Projet de construction d'un siège régional et site d'approvisionnement et stockage - Commune de Beaugency (41)

VAL DE LOIRE PROMOTION
Beaugency (45)

Demande d'autorisation environnementale
Etude d'impact

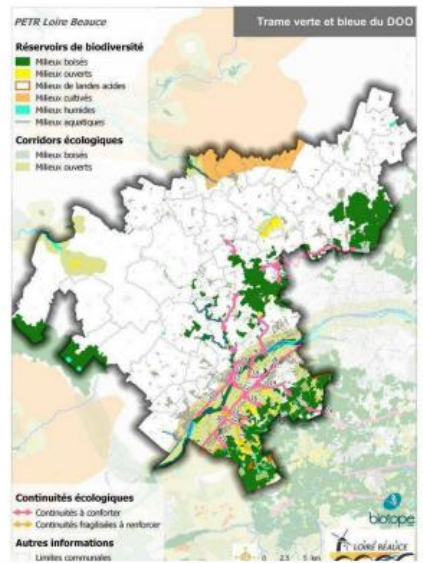
Dans sa réponse à la MRAE, on remarque 3 erreurs notables de l'étude préalable agricole (p11)

- Le projet n'est pas compatible avec la trame verte et bleue du SRCE, car il y a deux corridors concernés;
- Le PLU avec son règlement mis à jour en mars 2017 a été modifié en novembre 2021, on ne sait pas à quoi correspond cette date 2017 dans l'historique du PLU (ZAC Actiloire?).
- En quoi ce projet représente-t-il une requalification paysagère de l'entrée de ville?

Le texte cite le PADD et non le diagnostic initial, la carte représente elle, un des éléments de diagnostic, et non le PADD (fichier 230411..).

comment un bureau d'étude peut il confondre diagnostic initial avec le PADD?

Insertion paysagère

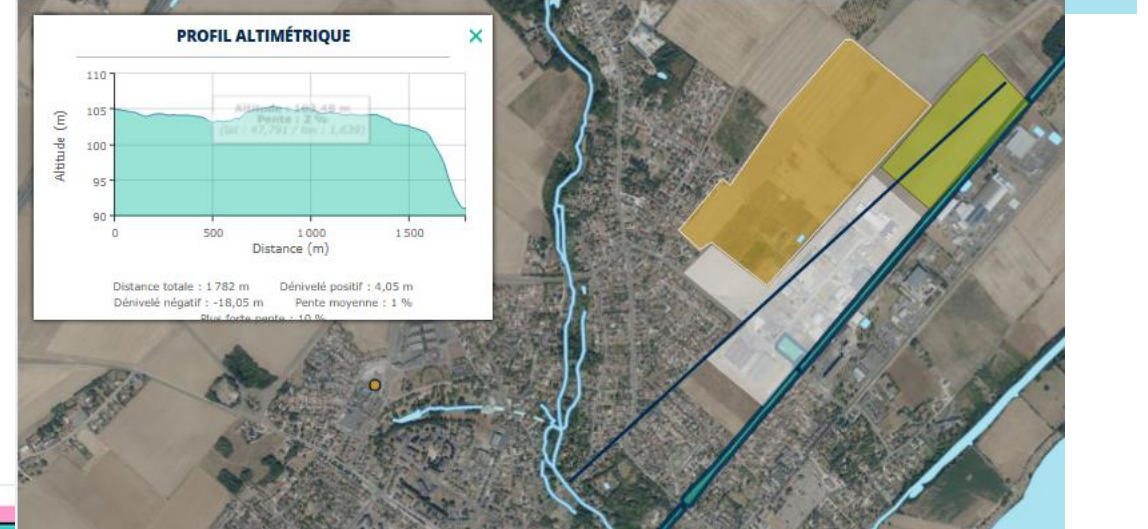
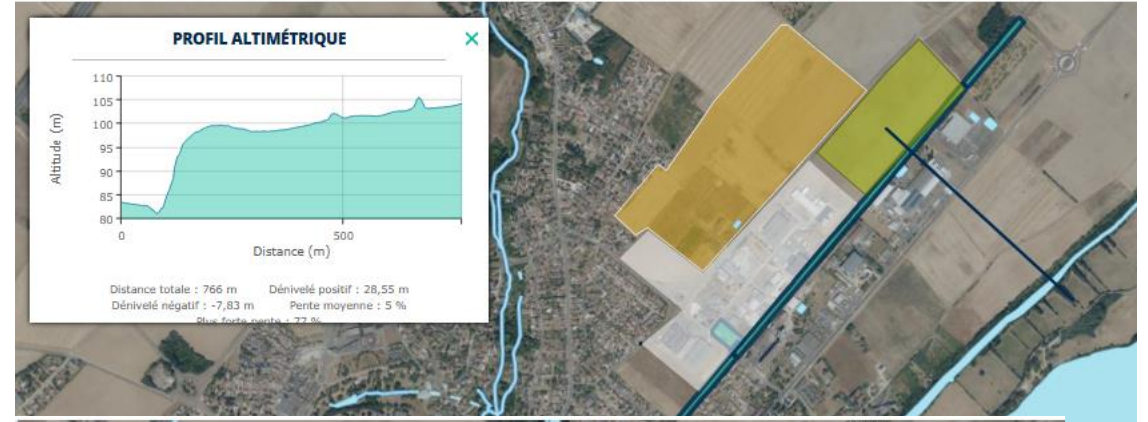
Des mesures sur site indiquent que les deux bâtiments limitrophes sont deux fois moins hauts que celui projeté (Festa : entre 6 et 7 m de haut, Desprez environ 6m). Pour donner une idée de leur volumétrie dans l'axe de la voie SNCF (vers Orléans), nous avons extrait une image diapo suivante, montrant une vue semi-aérienne, issue d'une carte 3 D du Géoportail.

Le bâtiment sera deux fois plus haut, et aussi beaucoup plus long et large, ce qui confèrera un effet tunnel pour les voyageurs et touristes en train (comme à Meung-/Loire) et pour les riverains et les habitants de Messas, un effet d'écrasement et de suppression d'une coupure verte avec leur ville

A droite le document « insertion paysagère, ne donne pas d'état de référence, ni ne donne idée de la longueur. Les documents **photographie lointaine et photographies proches ne permettent pas d'avoir une idée de l'insertion car ce n'est pas le même angle de vue que l'insertion paysagère.** Or la route montre une déclivité et une courbe. Le sentiment d'écrasement sera prégnant par la massivité du bâtiment qui sera deux fois plus haut que Festa.

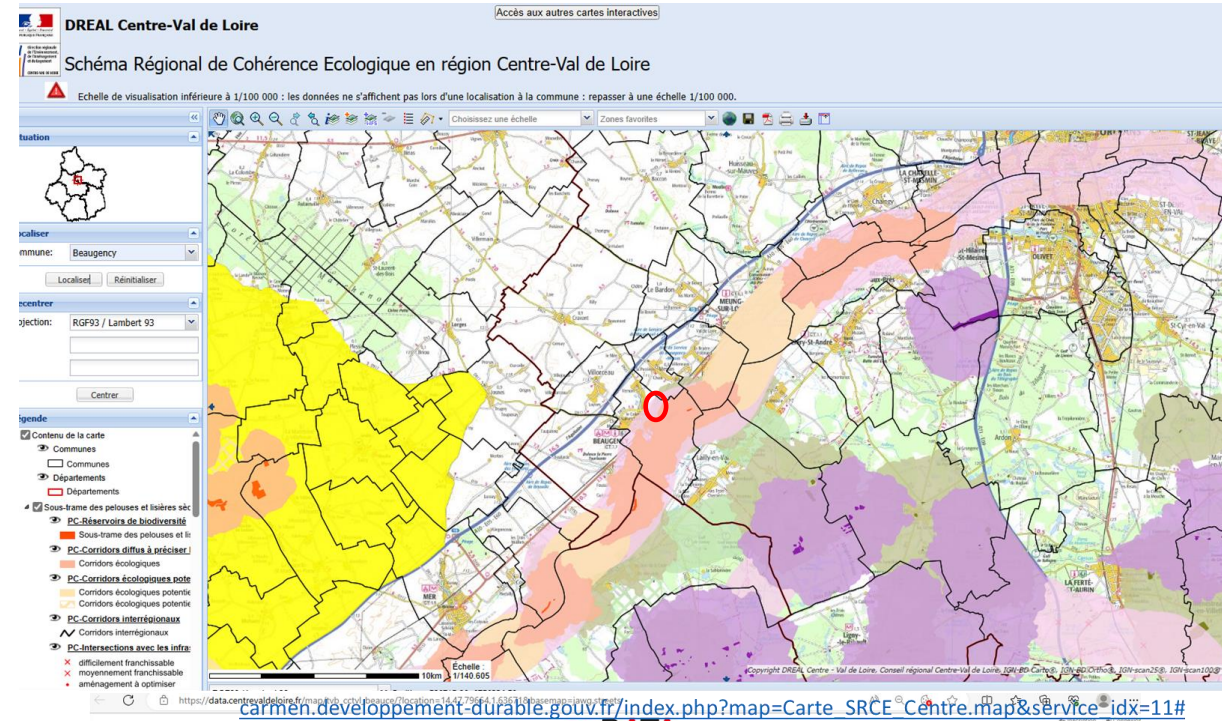
Page 41 de l'étude d'impact:
« Le projet ne présente pas de sensibilité particulière vis-à-vis des trames vertes et bleues du SRCE Centre Val de Loire. »

Erreur: deux corridors sont concernés

La source de la donnée est également erronée. Il faut citer une source réglementaire (DREAL ou région Centre Val de Loire, responsables et détenteurs des données mises en ligne).
